BITACORA ELECTRÓNICA DE OBRA

Confirma Bitacora: Si	Nro Informe: 233	Fecha Informe: 22-11-2019	Nombre De La Obra: Carretera Moquegua - Omate - Arequipa Tramo: II km. 35 al km. 153,50	Personal Encargado: LUZMILA GUERRA MOTTA					
Foto Bitacora:	Foto Bitacora 2:	Foto Bitacora 3:	Foto Bitacora 4:	Foto Bitacora 5:	Foto Bitacora 6:

Inspección visual en campo respecto a la ejecución de obra.

Foto1:

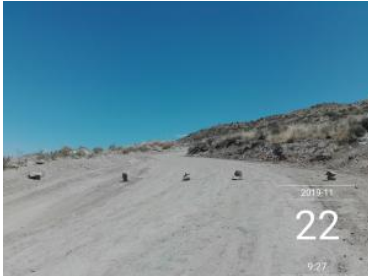
El acceso al DME ubicado en el km 148+100 continúa obstruido

Desde el 28.10.2019 el acceso al DME ubicado en el km 148+100, se encuentra obstruido, mediante el acomodo de piedras, por lo que el CVDS realizo la constatación policial respectiva el día citado.

La falta de acceso al DME descrito estaría generando que el CVDS no continúe con las actividades de movimiento de tierras que venía realizando entre los kms 150+950 @ 151+150 aproximadamente e incluso hasta el km 153+500.

De la obstrucción del ingreso al DME ubicado en el km 148+100, se sugiere que a través de la Entidad, CSVA y CDVS pudieran agilizar las acciones correspondientes a fin de liberar dicho acceso y evitar posibles dilaciones en el proceso de ejecución de obra.
